Efni: Fyrirspurn um Bæjarháls 1

Viðtakandi: Stjórn Orkuveitu Reykjavíkur
Sendandi: Bjarni Bjarnason
Dags: 22. ágúst 2017
Efni: Rakaskemmdir í vesturhúsi að Bæjarhálsi 1

Gluggakerfi og klæðning

Ástandsmat

Mynd 35 Sýnir yfirlit yfir viðgerðartillögur sem lagðar voru til í desember 2016. Svæðin eru merkt með litum sem tákna þær aðgerðir sem áætlað var að fara í.

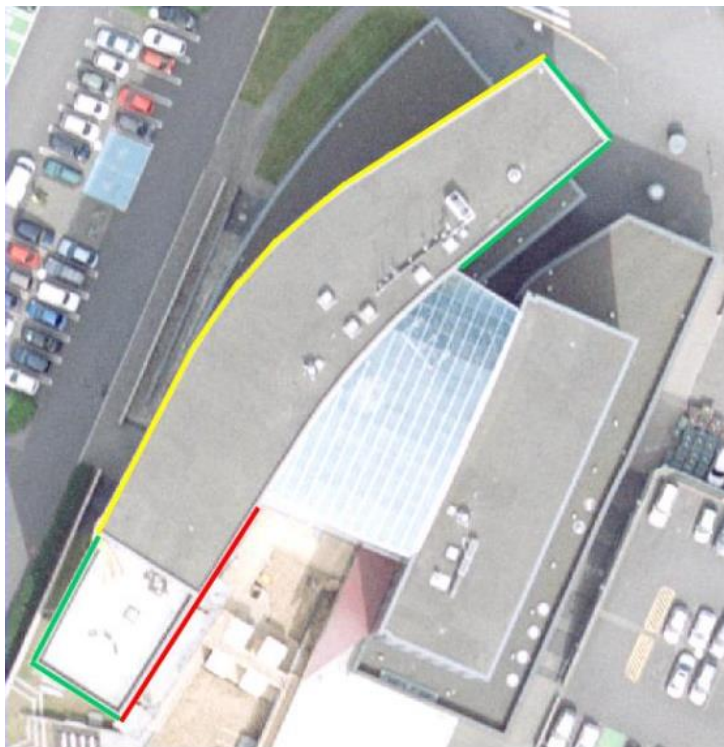
Viðgerðartillögur útveggjana miðaðist við svæði sem merkt voru með litakóða, Rannsóknarviðgerð (rautt svæði) Ítarleg viðgerð (grænt svæði), lágmarks viðgerð (gult svæði)

Mynd 36 Sýnir hvernig SIGA Majcoat dúkur er klæddur yfir Viroc plötur og U-skúffur í kerfinu.

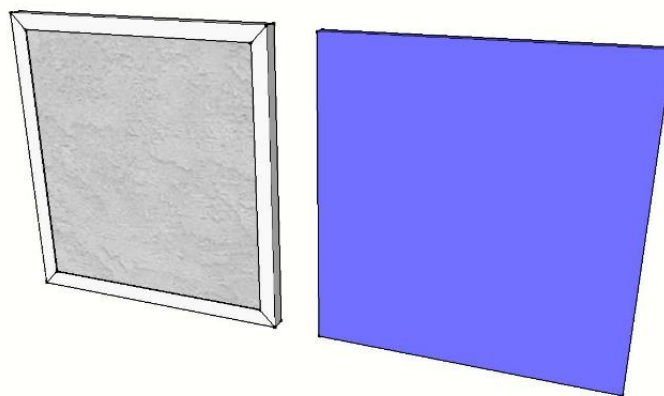
Niðurstöður rannsóknarinnar hafa sýnt fram á að Viroc plöturnar draga í sig mikinn raka þegar ytri hlið þeirra verður blaut. Erfitt er að áætla með vissu og án tilraunar hversu mikið hlutfall regnvatns kemst inn fyrir klæðningu en næmnigreining sem framkvæmd var í reiknilíkaninu WUFI sýnir hversu mikil áhrif það hefur að auka vatnsmagn inn fyrir klæðninguna eins og sjá má á Mynd 199. Rannsóknir síðustu vikna hafa sýnt að hlutfall slagregns inn fyrir klæðningu er að öllum líkindum meira en 1 % og miðast því uppfærð tillaga að því að takmarka aðgengi vatns að Viroc plötum.

Lagt er til að Viroc plötur verði teknar úr kerfinu og þær klæddar að utanverðu með gufuopnum SIGA Majcoat öndunardúk eins og sjá má á Mynd 36. Með því að klæða Viroc plöturnar af með öndunardúk verður yfirborð Viroc platna vatnspétt og því munu áhrif regnvatns sem kemst inn fyrir álkasettuklæðningu ekki hafa beinan aðgang að Viroc plötu. Rakauppsöfnun í Viroc plötum er þá ekki lengur til staðar. Öndunardúkurinn þéttir hornsamsetningar á U-skúffum og kemur í veg fyrir að vatn/raki sitji eftir í botni U-skúffa. Aðferðin er fljótleg í framkvæmd og er aukalegur kostnaður vegna hennar lítilsháttar að undanskildum fórnarkostnaði á austurhliðinni sem búið er að ganga frá.

Figure 1. Proposed repair areas. Repair classes for different facades are marked with green, yellow and red.

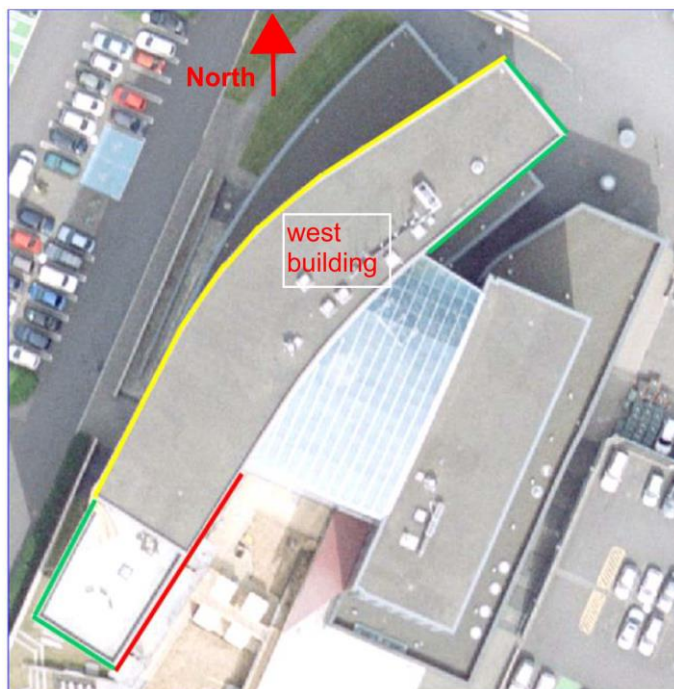
Comments on the repair plans

- Clearing the main aluminum window system from sealing compounds is time consuming and success is uncertain.
- Renewing Viroc panels, pressure plates, sealing strips, screw fasteners and sub-support system for aluminum cladding should provide a long service life assuming that the drainage system of the window profiles is functioning correctly.
- Sealants between aluminum panels and mullions should be used so that the wind-driven rain can't penetrate the connections of the cladding. However, ventilation must be taken into account.
